# Informação Técnica

**MODELO:** TC-29P22LB

**FIG. 1: Vista superior.**

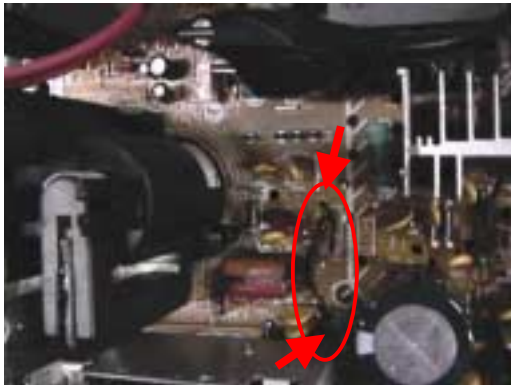
**DEFEITO:** Fio jumper sólido **C-C** com solda fria ou em curto com o dissipador do Q-552.

- 1 - Reforçar os dois pontos C - C, ressoldando o fio jumper.
- 2 - Cortar o terminal do fio, para evitar que o mesmo não entre em curto com o dissipador.

“**Todos**” os aparelhos que derem entrada no serviço autorizado, com o Número de Série inferior a **B1E0001**, devem ser ressoldados e cortados os terminais, pois a solda fria nestes pontos e os terminais compridos causam centelhamento.
